安謝小学校区通学路対策実施箇所図①

安謝小学校合同点検【R3.8.30(月)】

安謝小学校学区通学路対策実施箇所図②

安謝小学校合同点検【R3. 8. 30(月)】

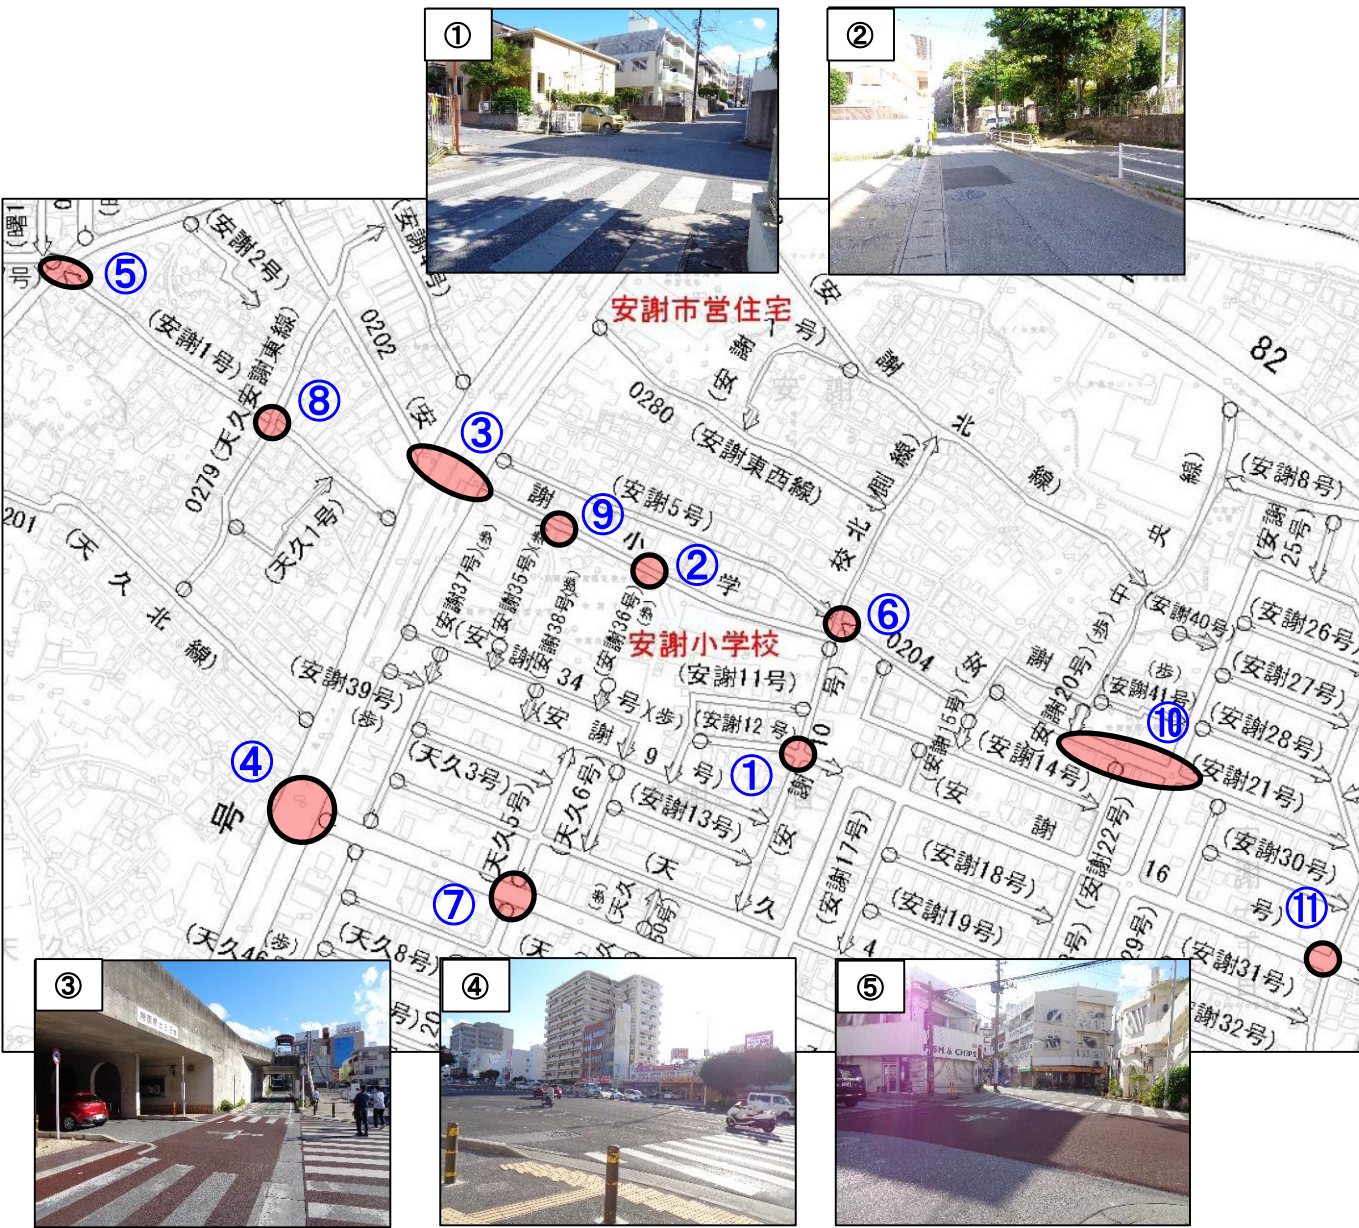
対応部署		課題と対策(案)	
①	警察・道管・道建・市活	課題	・右折車両と同方向(右側通行)に進行していた自転車の接触事故あり。 ・交通量が多く、一時停止しない車両も見受けられ、スクールゾーンの規制時間帯にも通行している。
		対策(案)	・取り締まりの強化 ・交差点の着色(注意喚起)や横断歩道の強調表示(着色) ・スクーゾーンの塗り直し
②	道管・道建・小学校・警察	課題	・歩道があるが、下校時に集団で通行する際に車道にはみ出して車両と接触事故あり。 ・交通量も多くスピードも20km以下が守られていない。
		対策(案)	・速度抑制対策(ハンプ設置) ・交通安全指導の実施 ・横断歩道標示の塗り直し
③	警察・国道	課題	・通り抜けの車両も多く、スピードも出ている。 ・交差点での優先が分かりづらい。 ・横断しにくい。
		対策(案)	・横断歩道の塗り直し ・歩行者注意の強調表示の塗り直し
④	小学校・国道	課題	・右折車両がスピードを出して曲がってくるため、横断中の児童が危険である。 ・学校では、この交差点は横断せずにトンネルを通して正門から通学するように指導している。
		対策(案)	・推奨ルートを通るよう、引き続き交通安全指導を実施。 ・ゼブラゾーンの塗り直し
⑤	道管	課題	・見通しが悪い交差点で、路上駐車もあるため危険。
		対策(案)	・外側線の設置(引き直し)と交差点内はドットラインの設置

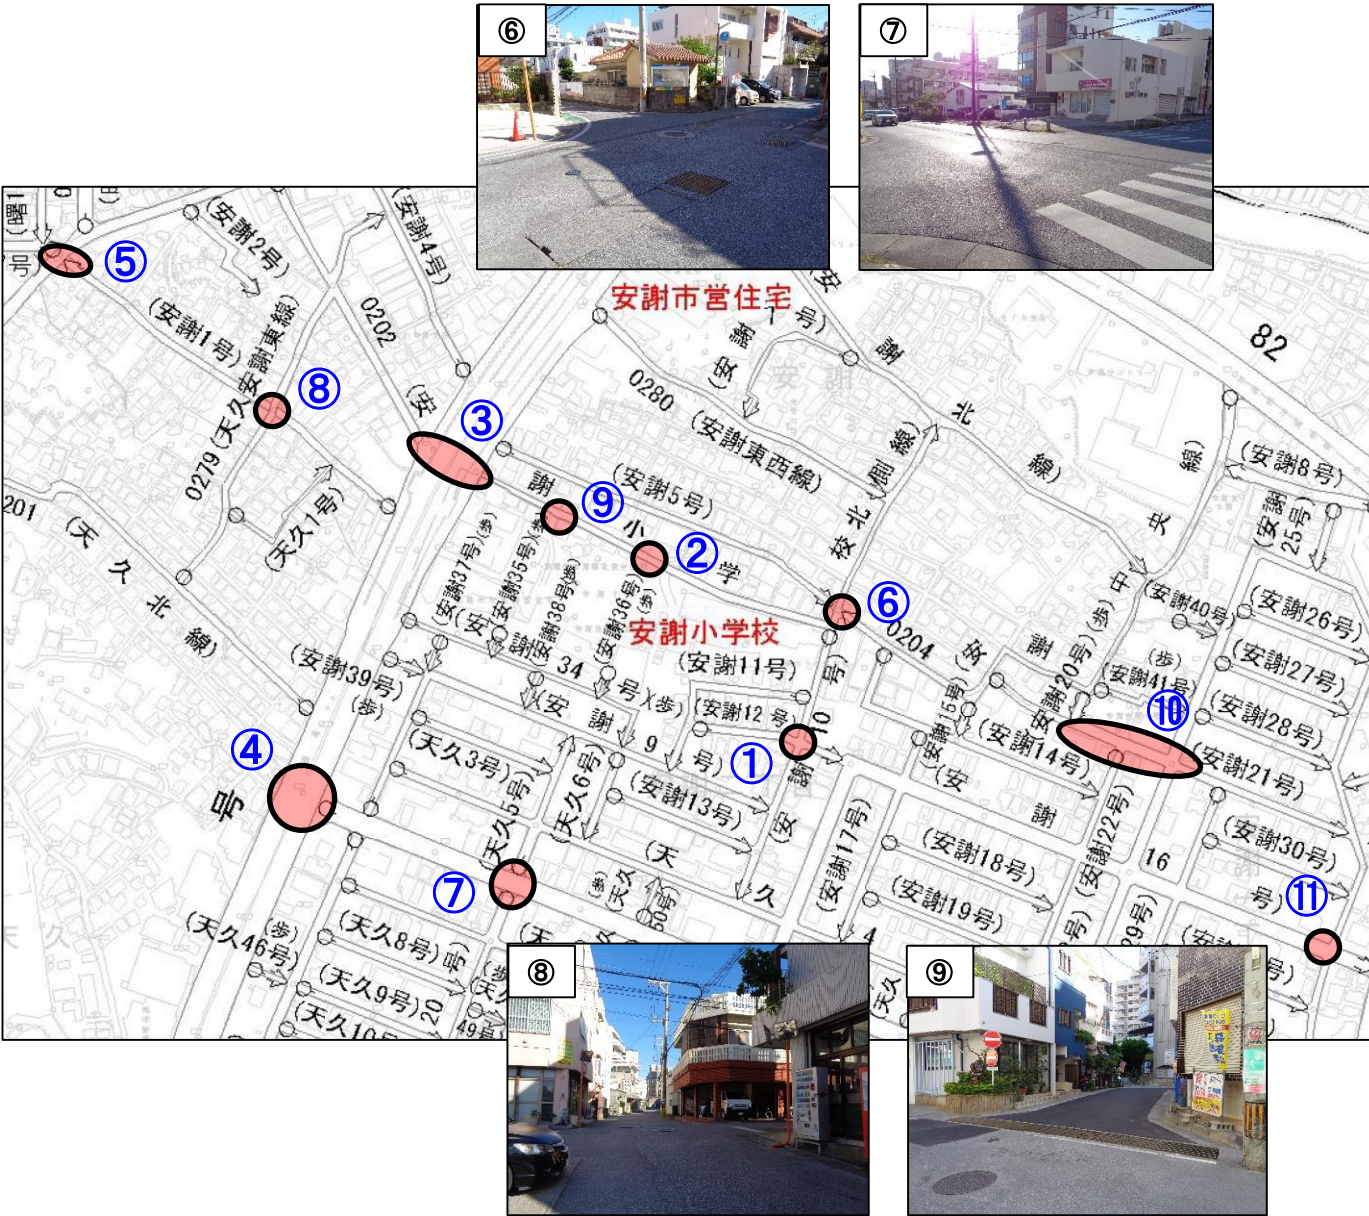
対応部署		課題と対策(案)	
⑥	道管・小学校	課題	・見通しが悪い交差点。 ・交通量が多く、朝は立哨を行っているが、下校時が心配。
		対策(案)	・外側線の設置(引き直し)と交差点内はドットラインの設置 ・朝の立哨・安全指導
⑦	道管・道建	課題	・天久小学校区との校区境であるが、交通量が多く横断しにくい。 ・信号機設置。
		対策(案)	・横断歩道の強調表示(着色) ※交差点距離が近く、信号設置は厳しいため、交通違反の取り締まりを強化する。
⑧	道管・道建・警察	課題	・一時停止はあるが止まらない車両が多い。
		対策(案)	・交差点の着色(注意喚起)や横断歩道の強調表示(着色) ・止まれ標示塗り直し
⑨	道管	課題	・安謝市営住宅から出てくる車両にとって見通しが悪いため児童が危険。
		対策(案)	・外側線の引きなおし ・カーブミラー設置 ※水道工事により「歩行者注意」の路面標示がなくなっている可能性あり
⑩	警察・公園管理課	課題	・公園周りに路上駐車があり、子どもたちが車道へ飛び出すため危険。
		対策(案)	・路上駐車を取り締まり ・公園側への柵等の設置検討
⑪	警察	課題	・事故が多い交差点。 ・信号機設置。
		対策(案)	・信号機設置の検討 ※交差点距離が近く、信号設置は厳しいため、交通違反の取り締まりを強化する。
